Dykkar ref	Vår ref	Arkiv nr	Sakshandsamar	Dato
	2023/3818-2		Turid Susort Jansen	04.09.2023

## Fråsegn til søknad om dispensasjon frå kommuneplanen sin arealdel - etablering av forflåte på lokalitet 13704 Vikane i Austfjorden - Masfjorden kommune - Vestland fylke

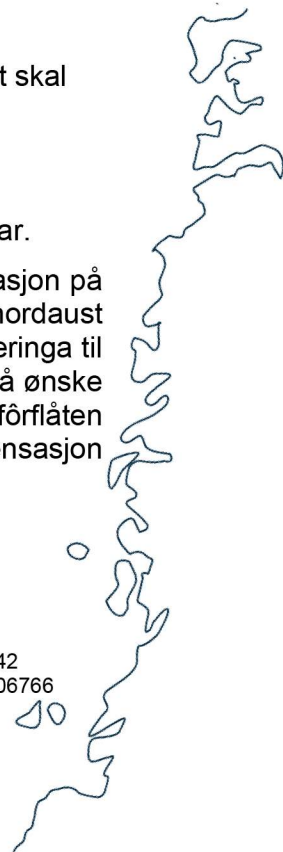
Kystverket mottok den 3.2.2023 søknad om flytting og endring av anleggskonfigurasjon på lokalitet Vikane i Masfjorden kommune. I søknaden av 3.2.2023 er fôrflåten plassert nordaust for anlegget, mellom anlegget og land. Masfjorden kommune ønsker å endre plasseringa til omsøkt fôrflåte for å få lengre avstand mellom anlegg og busetnad på land. Det er nå ønske om å flytte omsøkt fôrflåte nordvest for eksisterande anlegg. Endringa medfører at fôrflåten kjem inn i areal avsett til fiske i gjeldande kommuneplan og ein søker difor om dispensasjon for ny plassering av fôrflåten.

Kystverket gjer merksam på at tiltaket er avhengig av løyve etter hamne- og farvasslova § 14.

Kystverket har vurdert at endringa er i tråd med interkommunal plan for sjøområda i Nordhordland. Vi syner til våre merknadar til interkommunalplan for sjøområda i Nordhordland, datert 15.12.2022, har ikkje merknadar til at det vert gitt dispensasjon frå kommuneplanen sin arealdel i gjeldande plan.
